m'a demandé par sa lettre du 28.03.2002 (réf. BR/PG/2002-837) de lui faire un rapport détaillé de mes observations objectives de la réalisation en « pierre bleue » qui se trouve à la gare de Louvain.

**Le travail que j'ai fait se limite à la description objective de ce qui est bien visible et incontestable et compare le travail entier avec les prescriptions du cahier des charges pour « Stationsomgeving Leuven ». Du cahier des charges j'ai pu consulter entre autres :**

## OBSERVATIONS OBJECTIVES DE LA PIERRE BLEUE POSEE A LA GARE DE LOUVAIN

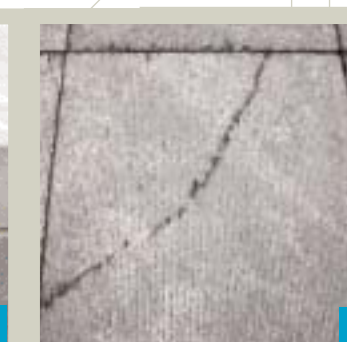
Nous avons constaté que le total du projet et chaque partie du projet contient un mélange de pierres de différents étages géologiques, présentant des importantes différences de couleurs, venant de différentes carrières.

- 1** Vue générale de la diversité des pierres posées, aussi bien dans les pavés, que dans la bande adoucie à droite et dans les grandes dalles sclypées arrière à gauche.
- 3** Vue générale de la diversité des pierres posées: petites dalles place.
- 6** Vue détaillée de la paroi d'un petit tunnel avec cinq variétés de pierres calcaires.
- 14** Vue détaillée de la diversité des pierres posées dans les petites dalles adoucies (format 40x25 cm).
- 23** Vue détaillée de la diversité des pierres posées dans les petites dalles adoucies.

Le cahier des charges prévoit que la pierre utilisée dans le projet doit venir d'un seul étage ou sous-étage géologique, ne peut présenter que des différences de teinte minimales, doit venir d'une seule carrière.

94 Zone stylolithique poreuse.

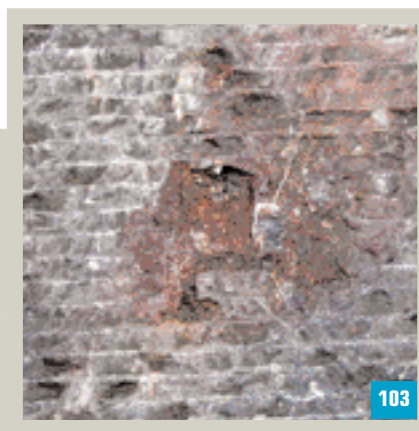
**Le cahier des charges :** "III C : Technische bepalingen voor de afwerking van tunnel, parking, aanleg Martelarenplein" page 426, prévoit dans le chapitre B. Spécifications d'aspect que les stylolithes doivent être limités en épaisseur et que des noirures ne peuvent pas être présentes.  
Nous avons constaté qu'une petite quantité des pierres contient des stylolithes ou noirures. Dans certains cas les noirures ont provoqué des ébréchures (voir aussi chapitre 2).

101 Ecaillage (15x20 cm) de noirures sur une grande dalle sclypée.

103 Ecaillage de noirures sur une grande dalle sclypée.

104 Stylolithe altéré.

131

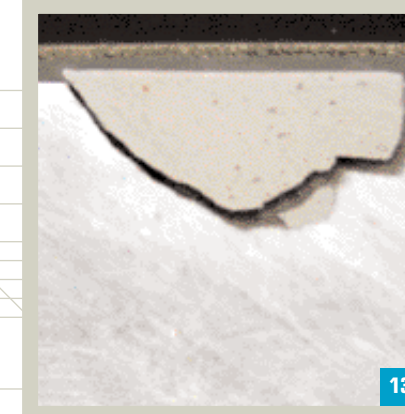
131 Ebréchures et masticages.

132 Ebréchures et masticages (suivant surface/joint stylolithique).

134 135 136 Ebréchures et masticages.

137 Ebréchures et masticages.

**Le cahier de charges précise** que les pierres ne peuvent pas présenter des réparations qui cachent de graves défauts.  
Nous avons constaté que beaucoup de pierres contiennent des défauts inacceptables et que beaucoup de pierres ont été réparées. 68% des couvertures de mur de l'entrée du tunnel ont été masticuées.  
Nous avons aussi constaté que certains masticages ne tiennent pas.

163 165 Caractéristiques techniques et différences de résistance. Ebréchures.

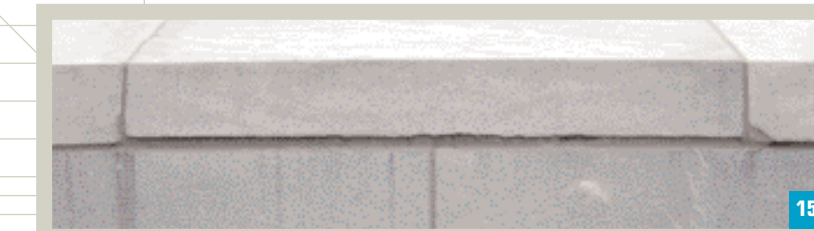
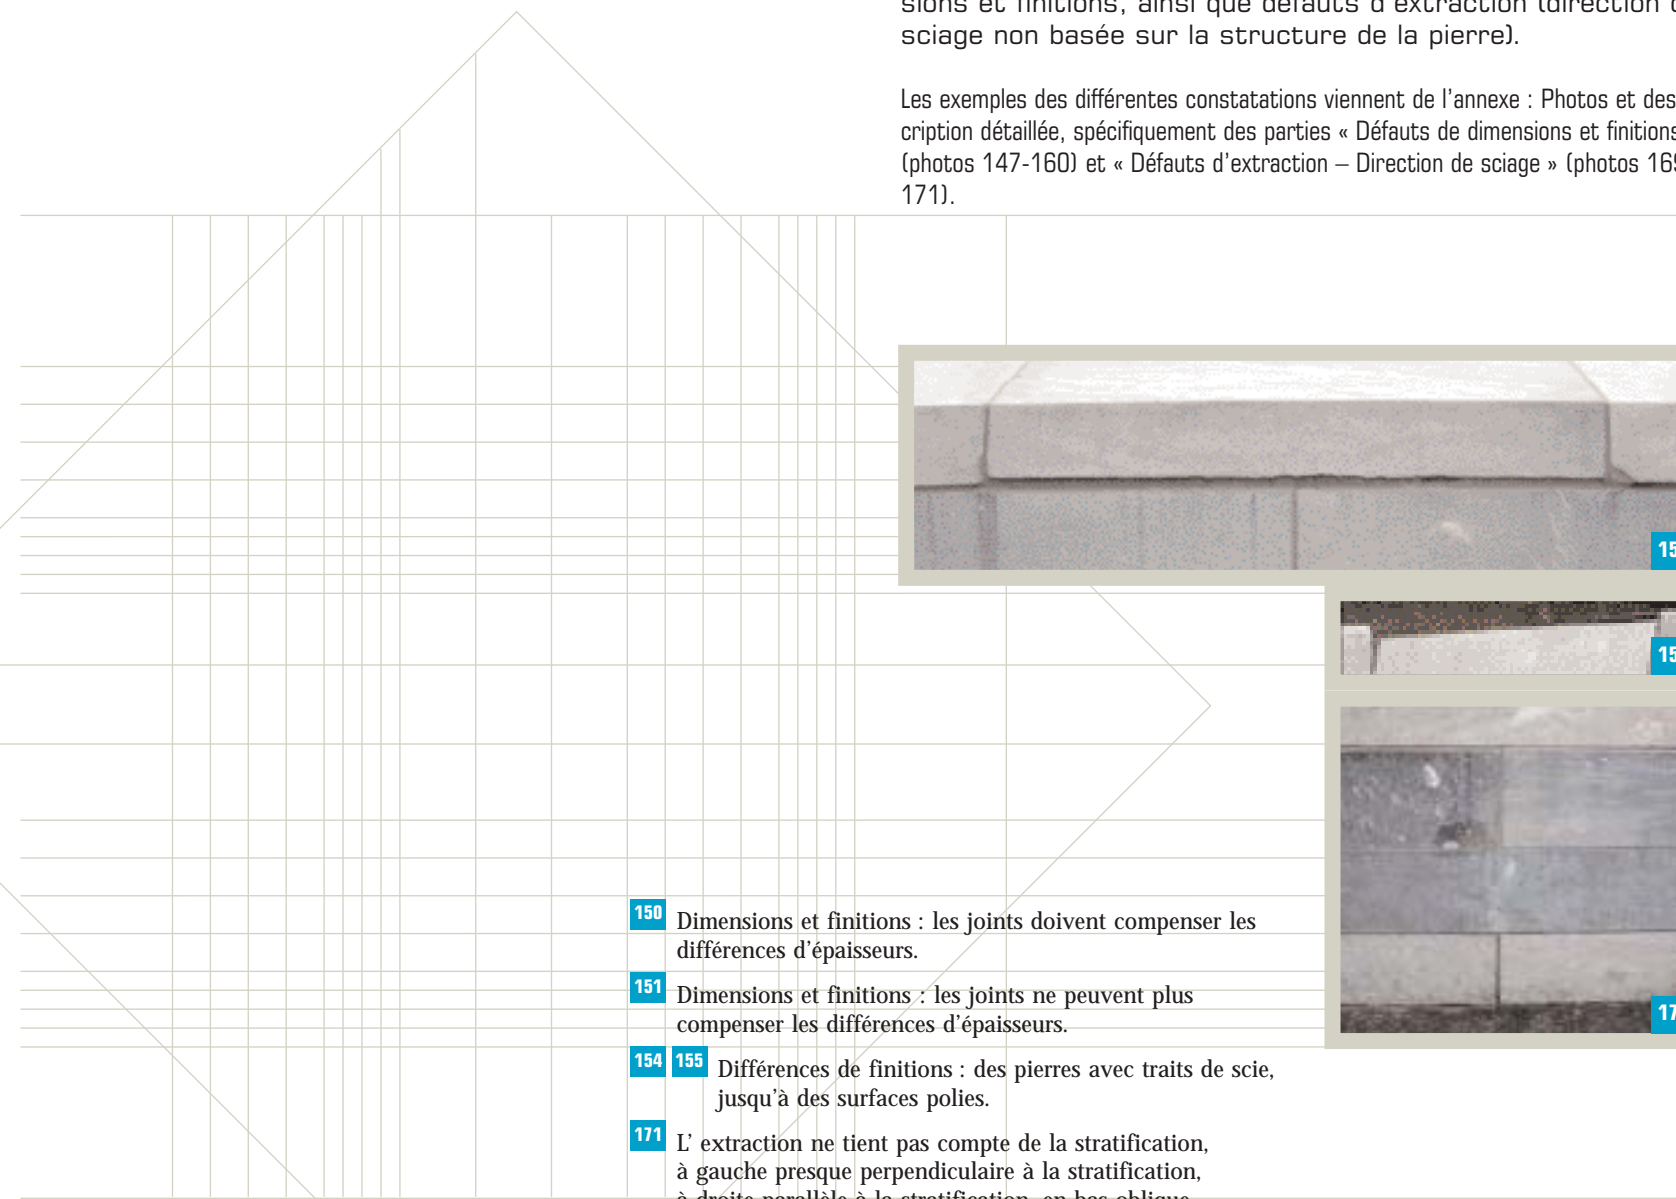
**Le cahier des charges :** "III C : Technische bepalingen voor de afwerking van tunnel, parking, aanleg Martelarenplein" page 426, prévoit dans le chapitre C Propriétés et caractéristiques techniques entre autres les valeurs des résistances à la compression et à la flexion. Nous avons constaté que pas mal de pierres ont été abimées et réparées, mais aussi que dans certaines zones des dégâts importants peuvent être constatés.

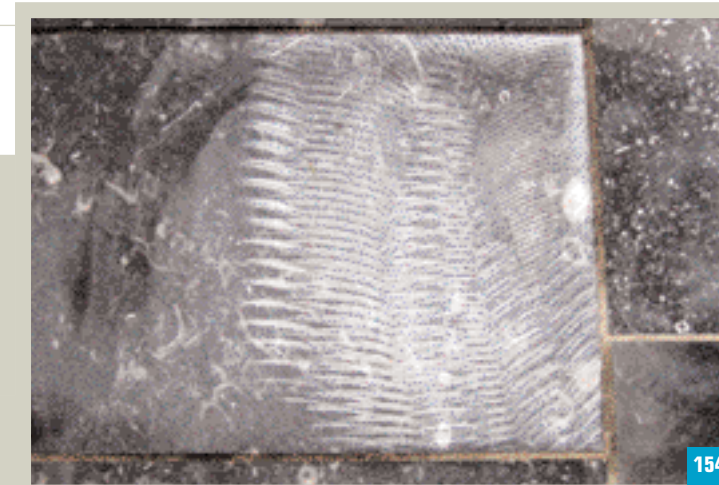
**Nous avons aussi** constaté beaucoup de défauts de dimensions et finitions, ainsi que défauts d'extraction (direction de sciage non basée sur la structure de la pierre).

- 150 Dimensions et finitions : les joints doivent compenser les différences d'épaisseurs.
- 151 Dimensions et finitions : les joints ne peuvent plus compenser les différences d'épaisseurs.
- 154 155 Différences de finitions : des pierres avec traits de scie, jusqu'à des surfaces polies.
- 171 L' extraction ne tient pas compte de la stratification, à gauche presque perpendiculaire à la stratification, à droite parallèle à la stratification, en bas oblique.

**2. Conformité avec le cahier des charges – « Artikel 15. Banken ».**

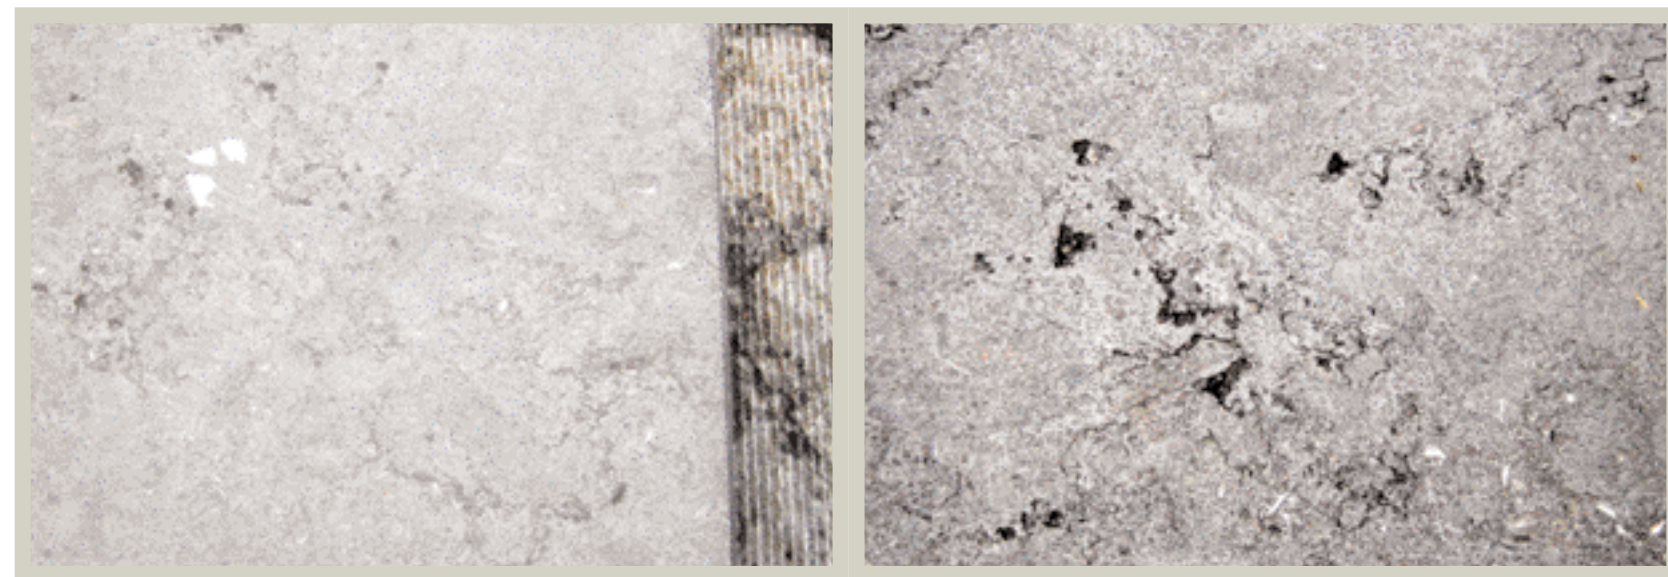
L'article 15 du cahier des charges : "III C : Technische bepalingen voor de afwerking van tunnel, parking, aanleg Martelarenplein" page 423, prévoit que les bancs sont faits dans un granit foncé (type Sant Vicec), poli, avec des bords chanfreinés.

Nous avons vu seulement des bancs en calcaire crinoïdique bleu, type petit granit, d'une qualité en général acceptable, avec quelques surfaces à noirures écaillées (voir annexe photos 98-100).

bancs de calcaire crinoïdique avec noirures écaillées. L'écaillage augmentera avec le temps.

Excepté quelques dalles sclypées ce sont les seules pièces qui peuvent être considérées comme conformes avec le cahier des charges du point de vue origine comme prévu dans l'article 18 (pierre bleue taillée) sur la page 426, bien que les spécifications d'aspect (page 427) ne sont pas conformes, vu la présence de noirures. Défaut de débitage de tranches. Dans le cas de la page 423 concerne vraiment les bancs rencontrés, nous devons constater que le total n'est pas du tout conforme avec le cahier des charges, vu que la pierre n'est pas du granit (pierre plutonique de grande dureté) mais du calcaire crinoïdique (pierre sédimentaire).
